**APPROBATION
DE LA MODIFICATION N° 7
(N° 9 POUR LA COMMUNE DE GRIGNY ET
N° 2 POUR LA COMMUNE DE GIVORS)
DU PLAN LOCAL D'URBANISME**

Annexe à la délibération
du conseil de Communauté du 10 janvier 2011

MODIFICATION N°7 APPROBATION

Point n° 13

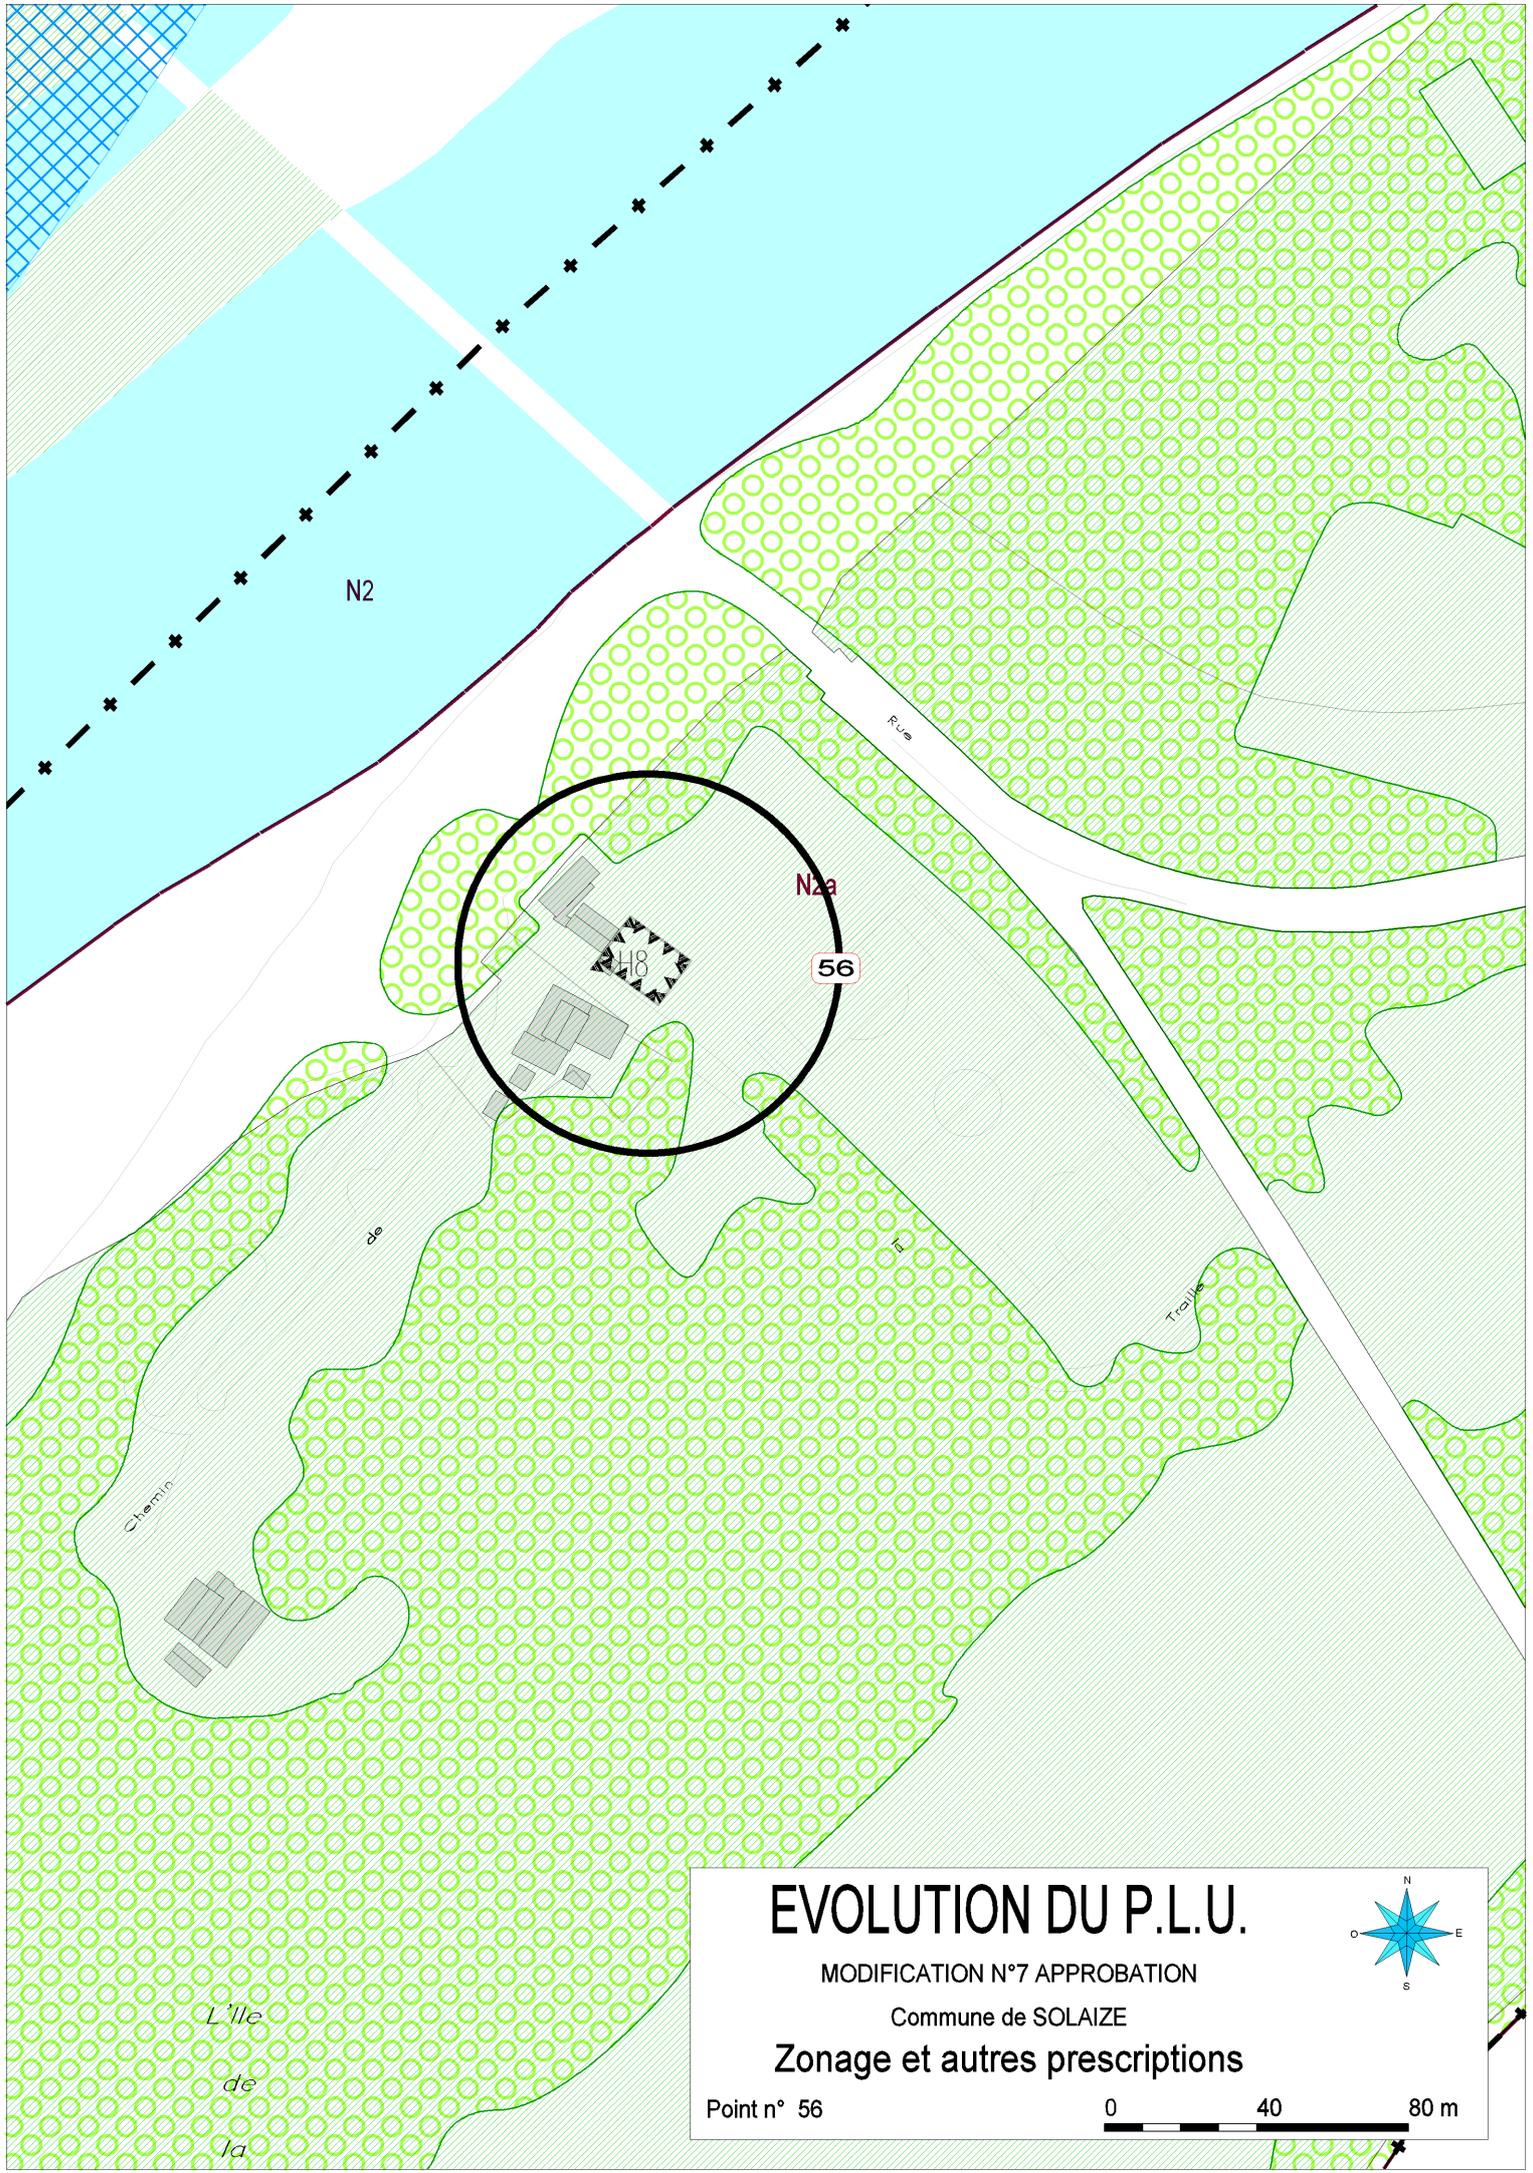
SAINT-PRIEST	13	Diminution de la surface et modification du positionnement des deux polygones d'implantation sans modification de la hauteur de 12,50 mètres (voir plan joint)
SAINT-PRIEST	69	Confirmation de l'inscription d'un "espace végétalisé à mettre en valeur" et non d'un "espace boisé classé" comme il est écrit par erreur dans la pièce écrite du dossier d'enquête
SATHONAY CAMP	30	Modification de la réservation pour programme de logements n° 1 : remplacer 45 % par 25 %
SOLAIZE	56	Déplacement du polygone d'implantation dans l'angle ouest de la parcelle AC 29, au contact des bâtiments existants, avec la même hauteur graphique de 8,00 mètres (voir plan joint)
VAULX EN VELIN	33	Réduction de l'épaisseur de la coulée verte à aménager à l'est du chemin de Gabugy sur le schéma de l'orientation d'aménagement relative aux quartiers et secteurs (OAQS) n° 1b "Robespierre-Picasso"
VERNAISON	67	Suppression sur le schéma de l'orientation d'aménagement n° 7 et dans sa légende, de la localisation graphique de l'accès secondaire. Ajout de l'orientation écrite suivante dans le 3 ^{ème} paragraphe : "le mur en pierre existant en bordure de la route départementale, qui constitue un héritage historique intéressant, sera préservé et remis en valeur dans la mesure du possible." (voir orientation d'aménagement jointe)
